PC21AF石英机芯把孔中心位

型号	G2225	设计	制图	审核	核准	视图
名称	装配图		刘培	2012.07.14		
材料			2012-06-05	宋检望		
绘图单位: mm		第 1 页, 共 1 页		比例: 2.5: 1		
普通公差: $\pm 0.05$	<b>BAO JIE ELECTRONICS (SHEN ZHEN) LIMITED</b> 宝捷时计电子 (深圳) 有限公司

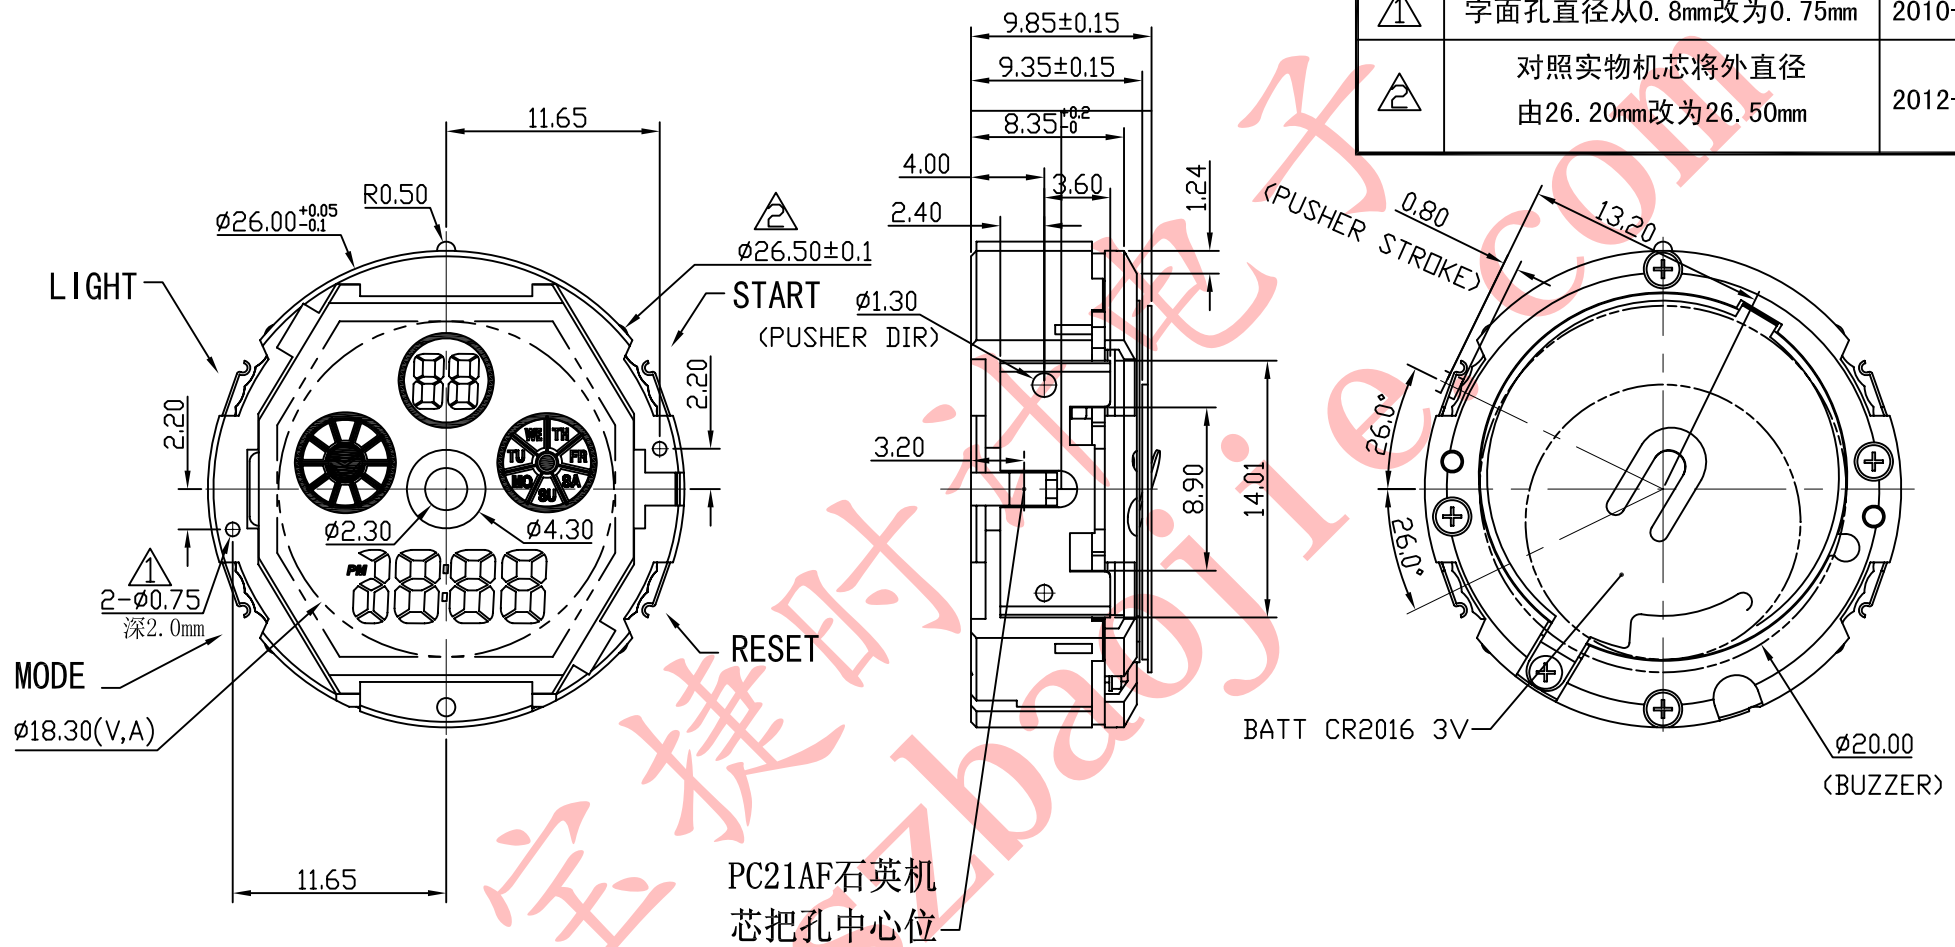
修订		版本	C
项目	描述	日期	
△1	字面孔直径从0.8mm改为0.75mm	2010-12-06	
△2	对照实物机芯将外直径由26.20mm改为26.50mm	2012-06-05
